Secretaria de Estado de Gestão do Território e Habitação do DF - SEGETH

CONSULTA PÚBLICA: Regularização da ocupação de áreas públicas pelo Centro Educacional CIMAN – Unidade Cruzeiro – Lote 2 da Quadra SHCE/S 501

ESTUDO PRÉVIO DE VIABILIDADE TÉCNICA - EPVT

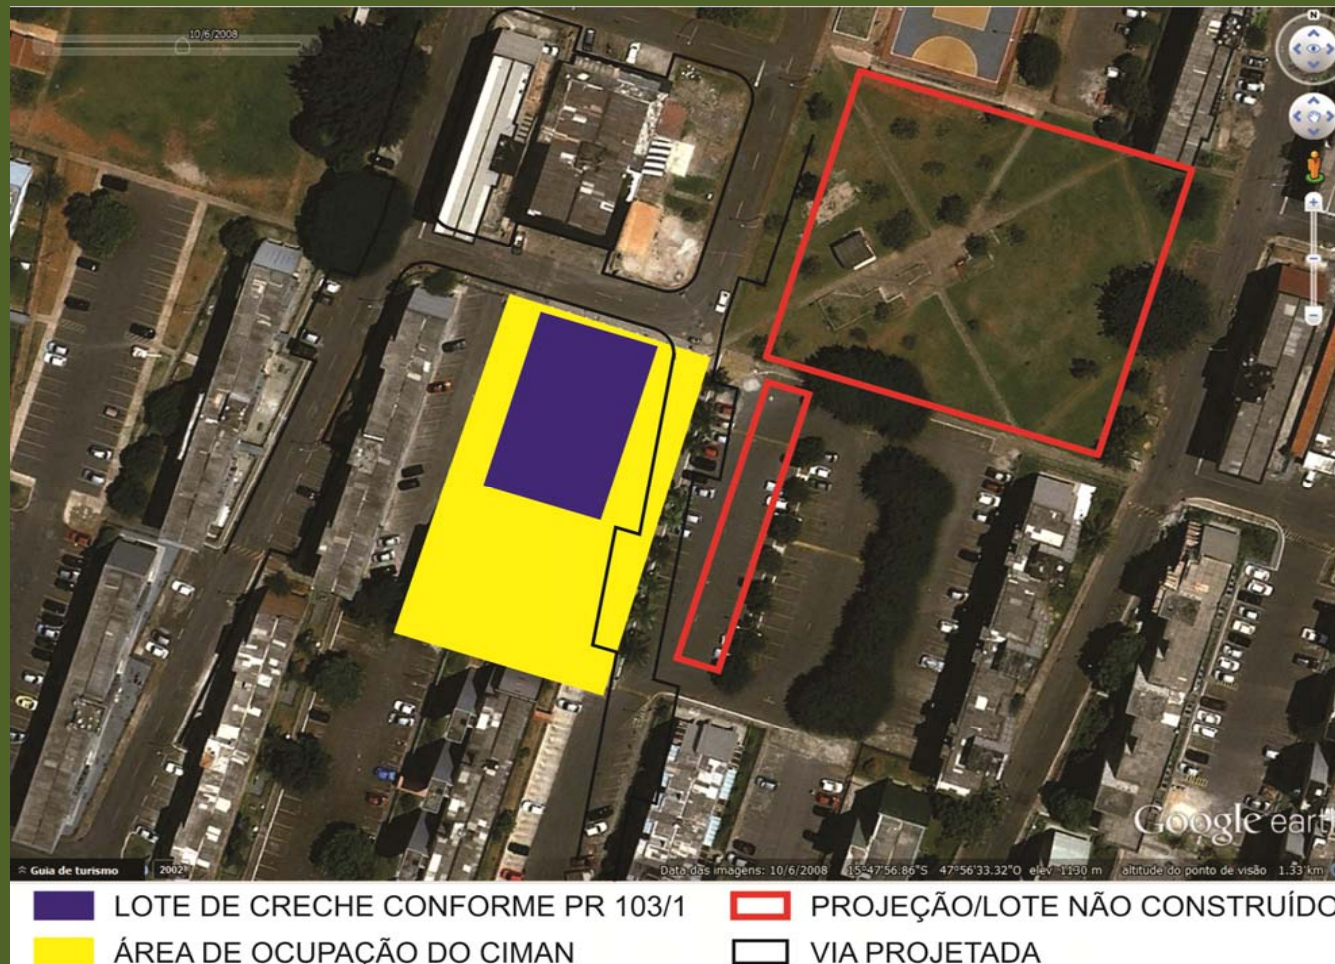
O EPVT não considera o contexto urbanístico onde o lote se insere, conforme apontado nos pareceres PT nº 132/2014 – DIPRE /SUPLAN e PT nº 05/2016 – DIPRE/SUAT:

- A ocupação de área pública pelo CIMAN no Lote 02 desrespeita o sistema viário definido para o núcleo urbano, conforme projeto SHCE PR 126/1, que se configura como um elemento determinante e estruturador do projeto urbanístico definido para o SHCE/S;
- Fica prejudicada a área livre na testada frontal da Projeção 6 da Quadra SHCE/S 601 (ainda não construída), inviabilizando seus futuros acessos e área de estacionamento público prevista em frente à projeção;
- A ocupação da área pública prejudica e inviabiliza a acessibilidade dos pedestres, uma vez que as calçadas não podem ser implantadas conforme padrões definidos;
- A ocupação atual também prejudicará a construção da Escola Classe prevista para o Lote 01 da Quadra 601, tendo em vista que a legislação estabelece a execução de cerca de fechamento avançando além do lote da escola em até 3,00m (Art.100 do Decreto “N” 596/1967) .

CONTEXTO URBANÍSTICO X OCUPAÇÃO ATUAL

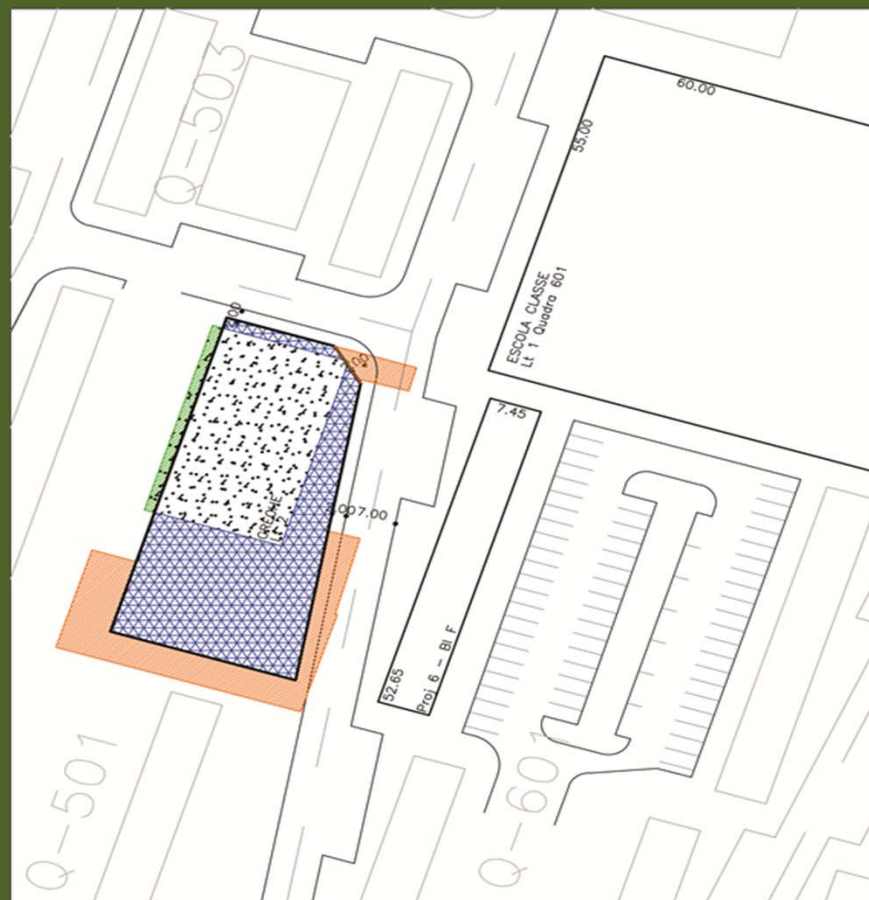
Implicações da extensa ocupação de área pública pelo CIMAN

Proposta para solução do problema constatado no Lote 2:

- compatibilização da ocupação de forma a preservar o desenho urbano projetado e consolidado para o SHCE/S;
- garantia da manutenção do uso do solo previsto no entorno imediato (lote de escola classe e projeções vizinhas) e, concluindo,
- minimização das interferências com os elementos determinantes da configuração e normatização urbanística.

ÁREA DO LOTE ORIGINAL CONFORME SHCE-S PR 103/1 - A=640,00m ²
	ÁREA DO LOTE ORIGINAL A SER AFETADA - A=48,75m ²
	ÁREA A SER DESAFETADA PARA REGULARIZAR A OCUPAÇÃO - A=691,72m ²
	ÁREA A SER DEMOLIDA - A=377,76m ²
	ÁREA DO LOTE RESULTANTE DO AJUSTE - A=1282,92m ²
